## Detaljplan för Stormen 1 och Molnet 2 m.fl. i Lund, Lunds kommun

### BAKGRUND OCH SAMMANFATTNING

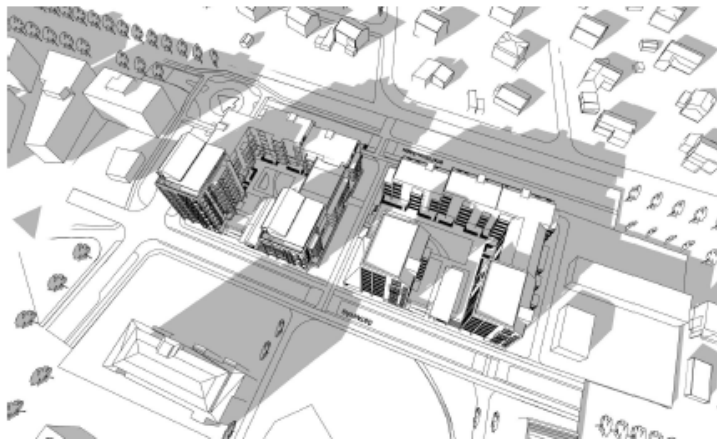
- Som det framgår av planen blir skuggningen och förmörkningen av Hallandsvägen och Östgötavägen omfattande och helt oacceptabel. Även delar av Västgötavägen och Dalslandsvägen påverkas negativt.
- Planen skapar ett stort underskott av parkeringsplatser i området. Den befintliga parkeringen motsvarande 100 bilplatser försvinner samtidigt som de föreslagna parkeringsgaragen med 120 platser främst blir aktuella för boende i de nya fastigheterna.
- Stadens vy från Molnet till höghusen på Arenatorget behöver en rimlig, harmonisk och sammanhållen linje. Förslaget skapar ett plötsligt upphöjt brott med en obalanserad skyline i förhållande till helheten från söder till norr.

*De delvis kringbyggda bostadsgårdarna har studerats med hänsyn till bland annat sol- och ljus. Bebyggelsens volymer har anpassats därefter. Gårdarna föreslås utformas med lekplatser och planterbart bjälklag anpassade för dagvattenhantering och planteringar.*

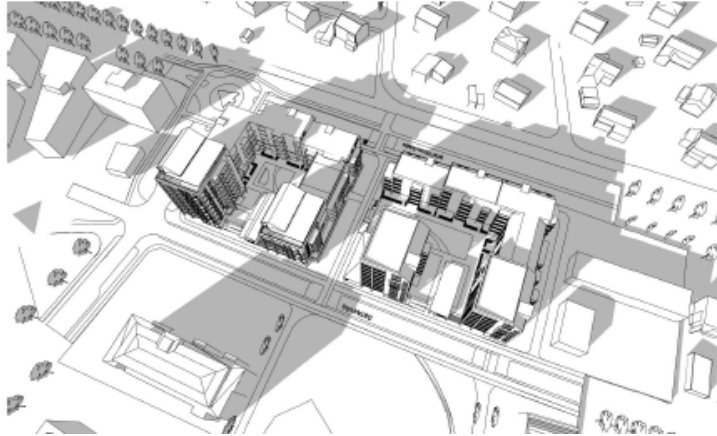
Men AFSL ser kritiskt på planförslaget i flera viktiga avseenden: De menar att dessa föreslagna byggnadshöjder skapar en obalans i förhållande till kringliggande befintlig bebyggelse, vilket illustreras i egna bilagda siluettsektioner.

Av dessa framgår tydligt att kv. Molnet och Stormen etablerar en helt ny siluett som inte stämmer med planbeskrivningen under rubriken Stadsbild: "Kvarteren bildar en naturlig förlängning av den växande stadens utbredning norrifrån" samt "Mot Nordanväg anpassas förslagen bebyggelses skala till bebyggelsen norr om kvarteret."

*Siluetten visar föreslagna byggnader (rödmarkerad) i sitt sammanhang sett från Stattenavägen.*

*Siluetten visar föreslagna byggnader (rödmarkerad) i sitt sammanhang sett från Stattenavägen. Bebyggelsen i framkant (mot Stattenavägen) är anpassad efter höjdskalet till Arenastadens möte mot Nordanväg som bildar en naturlig förlängning av den växande stadens utbredning norrifrån. I bakkant syns de båda högre byggnadskropparna (9 respektive 10 våningar) varav den övre är indragen). Dessa är anpassade i höjd efter Klostergårdens äldre 60-talbebyggelse för att inte utmärka sig i stadssiluetten.*

*Siluetten visar föreslagen bebyggelse (rödmarkerad) i sitt sammanhang sett från Stattenavägen.*

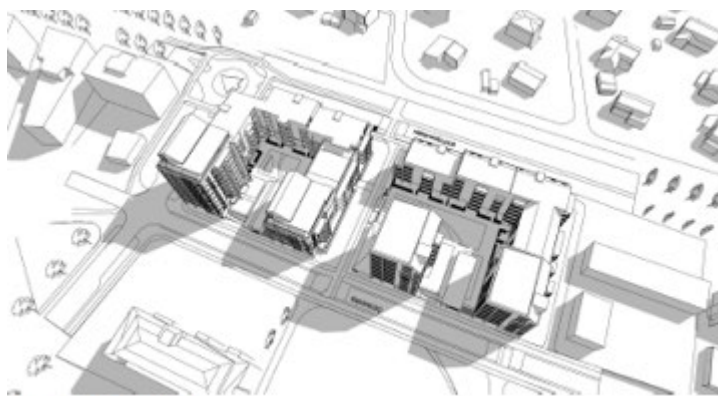
Men vill därmed ha ett "Lilla Manhattan" (se "Pressmeddelande" av den 2020-12-14) så här nära inpå oss? Huskroppar på 8–10 våningar, som fullkomligt trycker ner de låga längorna i Molnet 1 och skymmer ljus och sol även för de boende på Östanväg 6, vars vardagsrum, kök & balkonger vetter mot de planerade höghusen?

Skribenterna anser att de föreslagna husen på 6-10 våningar harmonierar illa med övrig byggnation, såsom kv. Kloster vallen (HSB) på Nordanväg och Riksbyggens hus, som avrundas med ett femvåningshus, i kv Klosterbacken 1. Husen på villagatorna på andra sidan Stattenavägen skulle också skymmas av de nya höghusen, vilket faktiskt nämns i detaljplanen. Däremot undviker man att nämna den betydligt större skuggningen av befintliga lägenheter på Östanväg 6, som får sex- och sjuvåningshus snett emot sig och de högsta, som ger skugga strax bakom. Även radhusen, som gränsar till nuvarande garage i Molnet 1, skulle drabbas av skugga från höghusen.

*Efter samrådsskedet har delar av den föreslagna bebyggelsen mot Stattenavägen sänkts en våning i syfte att bryta upp höjdskalan, skapa mer variation samt för att förbättra solförhållanden inom och i anslutning till kvarteren.*
